CLIP top 155° "nový" (0-s nulovým přesahem)

Prodejní informace

37/2009

Nový výrobek

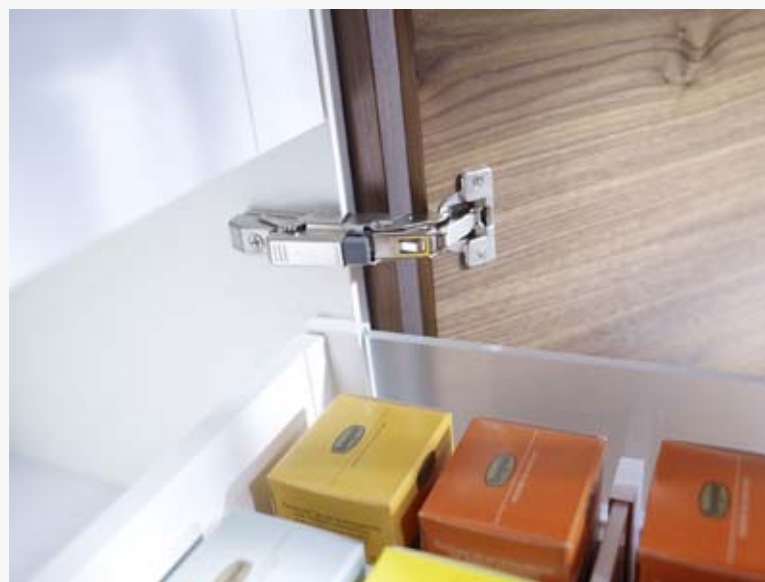
Přiměřeně ke CLIP top BLUMOTION bychom chtěli nabídnout také vhodný závěs s větším úhlem otevření, který se zakládá na dnešním závěsu 0 - s nulovým přesahem. Otočné body nejsou změněny. Včasný začátek zavírání (dotahu) zajišťuje v kombinaci s novým BLUMOTION k naklapnutí na závěs srovnatelný pohyb. Dodatečně bude nabízen závěs pro polonaložené dveře (POZOR: v takovém případě nebude žádný 0 - přesah!).

- Úhel otevření 155°
- Pro skříňe s vnitřními výsuvy, nebo policovými výsuvy (přímé ramínko závěsu)
- S komfortním nastavením na hloubku díky šnekovému převodu
- S nebo bez dovírací mechaniky (bez pružiny)
- Montáž a demontáž bez náradí dvířek na korpus
- 3-dimensionální nastavení (s odpovídající montážní podložkou)
- U řešení INSERTA také montáž bez náradí u misky závěsu
- Obrázek vrtání (odstup misky) se mění ze stávajících 3-6 mm na 3-8 mm
- S novým polonaloženým ("zalomeným") závěsem mohou být do tloušťky dveří 19mm vyrobeny i dveře a korpus se 4-stranným pokosem (kolem dokola).

- Nový BLUMOTION 973A7000 (nezpůsobilý CLIP top 170° / CLIP 170°)
- Stávající BLUMOTION 973A6000 nemůže být více používán k novým závěsům 71T75x0N.

- Nová krytka ramínka závěsu 70.7503 (stávající 80.6507 již není možné použít)

- Omezovač úhlu otevření 70T7503N na 110° (POZOR 70T7503 není možné použít)
